Vyjádření k existenci sítí
provozovaných společností
Veolia Energie ČR, a.s.

Název akce:	Úprava vjezdu do areálu FNOL z ulice Hněvotínská	
Lokalizační údaje:	Okres:	Olomouc
	Obec:	Olomouc
	Název k.ú.:	Nová Ulice
Zájmové území:	Vymezeno v situaci uvedené v příloze	
Kontaktní osoba:	Veronika Milíčková	
Kontaktní údaje: tel., e-mail	739050096, podatelna@nellprojekt.cz	
Platnost vyjádření:	1 rok ode dne vyhotovení 12.06.2023

Příloha č.1

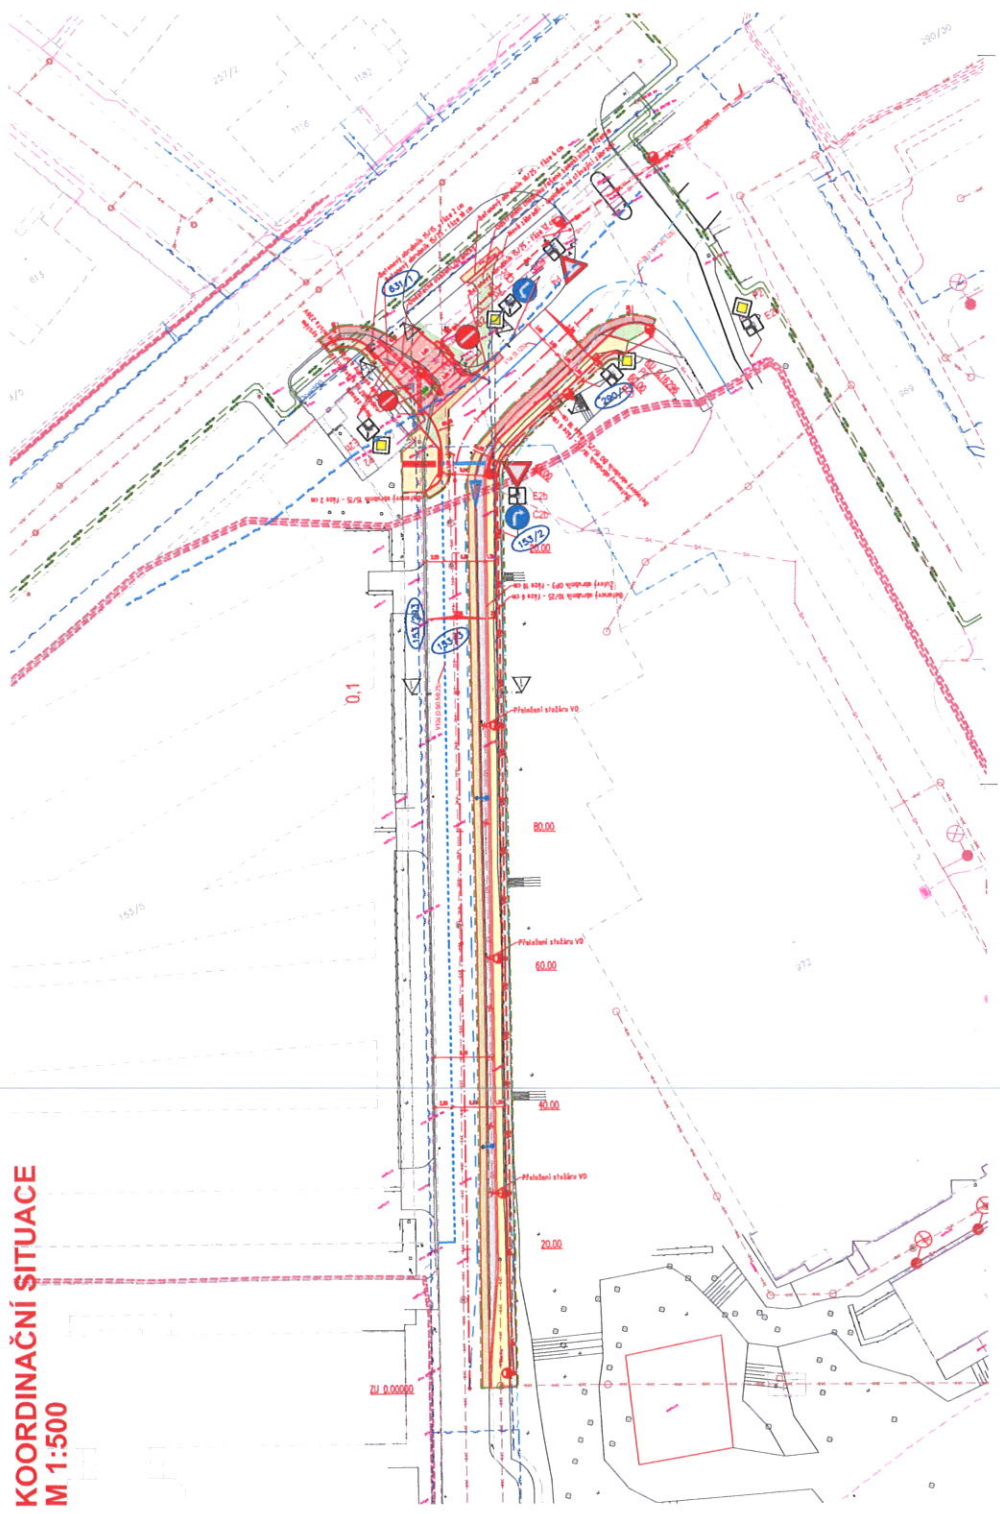
dojde k dotčení

Podzemní vedení tepelných i ostatních sítí

- Zemní práce do vzdálenosti 2,5 m na každou stranu od svislé roviny vedené po obou stranách teplotního zařízení budou prováděny ručně se zvýšenou opatrností, tedy bez použití mechanizačních prostředků.

- Stavba nesmí omezit přístup pracovníků Veolia Energie ČR, a.s. k tepelnému vedení pro zajištění jeho provozu, údržby a případných oprav. Z tohoto důvodu si Veolia Energie ČR, a.s. vymezuje rovněž bezpečnostní pásmo okolo vnitřních rozvodů RTZ 2,5 m.
